SHINKO TECHNOS R&D CO.,LTD
Địa chỉ : 253-261 Nguyễn Kim, phường Hòa Xuân,
TP Đà Nẵng, Việt Nam
Tel/Fax : +84.236.3695.955
Website : https://shinko.vn/

THAY ĐỔI PHỤ KIỆN RIBBON CASSETTE CHO MÁY GHI HR-706

Hình 1. Trích đoạn từ sách hướng dẫn sử dụng

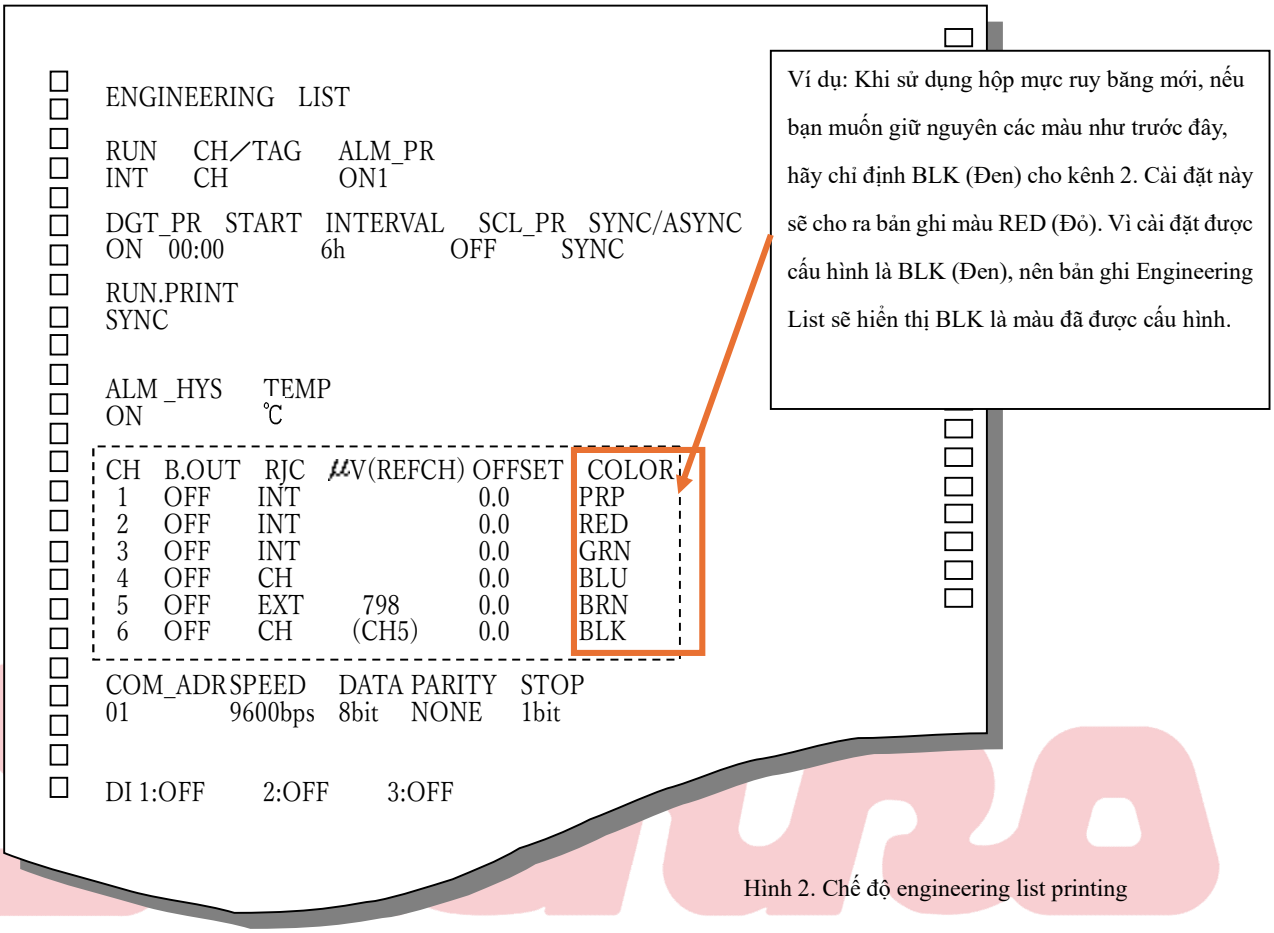
Màu ghi có thể được thiết lập riêng cho từng kênh (channel). Quý khách vui lòng thay đổi cài đặt màu theo hướng dẫn tại bảng 4.

Do các cài đặt được điều chỉnh để phù hợp với thứ tự màu trên ruy băng mới, tên màu hiển thị trong phần cài đặt sẽ khác với màu sắc thực tế được ghi ra. Cài đặt màu dùng cho chức năng ghi list printing cũng sẽ thay đổi tương ứng. Tên màu hiển thị trong phần cài đặt sẽ khác với màu sắc thực tế được ghi ra.

7.2.5 Changing the Printing Color

Thiết lập màu ghi cho từng kênh.

Ví dụ: Thiết lập màu đen làm màu ghi.

Hiển thị	Phím bấm	Mô tả
	ENT	Vào chế độ engineering mode (tham khảo trang 69).
Color	PRINT ENT	Sử dụng phím △ để hiển thị "Color" và nhấn phím "ENT"
Ch 1	PRINT ENT	Sử dụng phím △ để chọn "Ch 1" và nhấn phím "ENT"
bLE	PRINT ENT	Sử dụng phím △ để chọn "bLE" và nhấn phím "ENT"
Color	PRINT FEED ENT	Sau khi hoàn tất cài đặt, thiết bị sẽ quay lại màn hình cài đặt màu ghi.

Hình 3. Bảng tên điểm đo (phiên bản cũ)

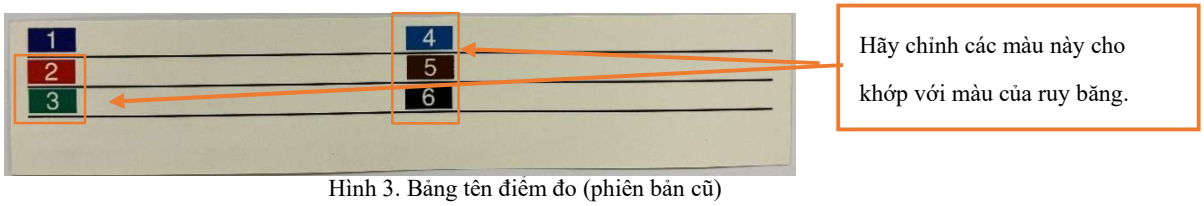
Nếu sử dụng hộp mực ruy băng mới mà không thực hiện các thay đổi cài đặt màu ghi như mô tả trong mục 6 (1), sự phân bổ màu sắc cho từng kênh sẽ bị thay đổi. Do đó, bạn sẽ cần một bảng tên điểm đo mới phù hợp với sự sắp xếp màu sắc mới này.

Hình 3 hiển thị bảng tên điểm đo loại cũ.

Cho dù bạn dán bảng tên mới lên máy để ghi nhận đúng màu mực thực tế ghi ra giấy, thì bản ghi Engineering List vẫn khác với màu ghi thực tế.

Hình 4. Nhãn nhận diện

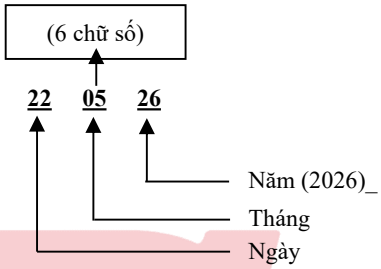
Số lô sản phẩm được in trên hộp mực và hộp đóng gói sẽ như hình bên dưới (xem hình 4).

(1) Nhãn in trên hộp mực

Vị trí: Đóng dấu số lô bằng mực đen tại vị trí được chỉ ra trong hình bên dưới.

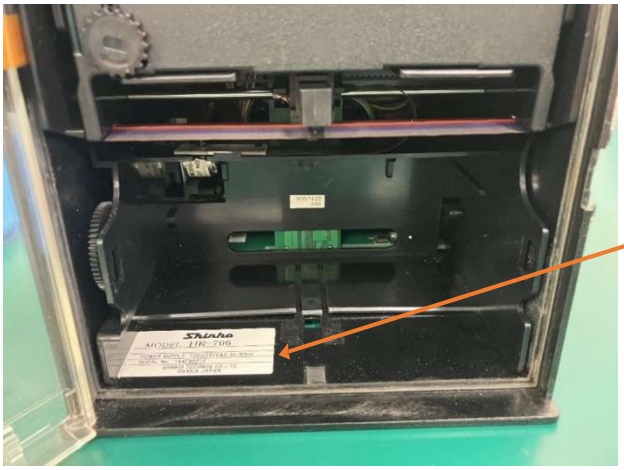
Đối với các bộ ghi (dòng máy mới) tương thích với hộp mực ruy băng mới, các cài đặt phần mềm sẽ được điều chỉnh để phù hợp với màu sắc của hộp mực ruy băng mới thay vì màu sắc của hộp mực ruy băng cũ.

Phiên bản phần mềm sẽ được cập nhật lên V5.00. Phiên bản này tương thích với các bộ ghi đang chạy phiên bản phần mềm V4.00 trở lên, và có thể được áp dụng trong quá trình bảo dưỡng/sửa chữa bằng cách thay thế card CPU. Lưu ý rằng, tùy thuộc vào dòng máy và tình trạng thiết bị, việc nâng cấp này có thể không thực hiện được trong một số trường hợp.

Các bộ ghi (dòng máy mới) tương thích với hộp mực ruy băng mới sẽ được nhận biết bằng một dấu ● in trên bảng tên model (xem ảnh 1).

Một chấm tròn màu đen (●) được in ở góc trên bên phải của bảng tên model để làm dấu hiệu nhận biết. Bạn có thể kiểm tra dấu này khi tháo chart holder ra.
